**Odpowiedzi na zadane pytania do Specyfikacji
Warunków Zamówienia do postępowania w trybie art. 275 pkt 1 (tryb podstawowy bez
negocjacji) o wartości zamówienia nieprzekraczającej progów unijnych o jakich
stanowi art. 3 ustawy z 11 września 2019 r. - Prawo zamówień publicznych (Dz. U. z
2019 r. poz. 2019) na robotę budowlaną:**

**Przebudowa z rozbudową budynku stacji kolejowej w Pławnej ze zmianą sposobu
użytkowania części obiektu na świetlicę wiejską”**

numer ogłoszenia: 2021/BZP00278303 data zamieszczenia: 22.11.2021

P2 (detal 4 1:20)

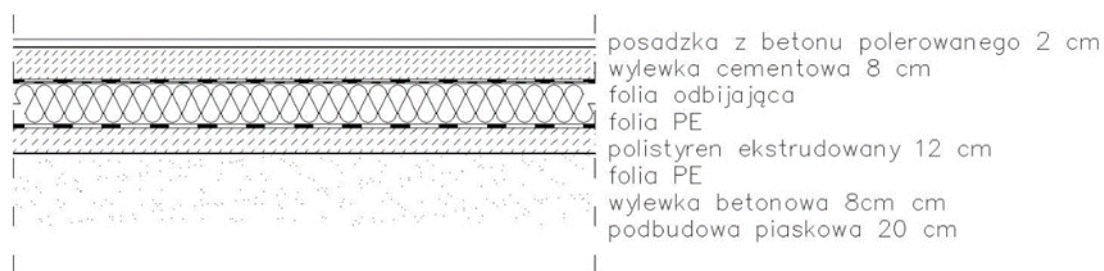
Pytanie 2: W kosztorysie posadzka P2 ma inne warstwy niż posadzka P2 z opisu, brak detalu nr 4 na rys AI 1. Proszę o określenie czy kalkulować warstwy P 2 z opisu, kosztorysu czy detalu nr 4. Jeśli wg detalu 4 proszę o uzupełnienie dokumentacji.

Odpowiedź: Poniżej przedstawiam „detal 4” wg którego należy wykonać warstwy posadzki
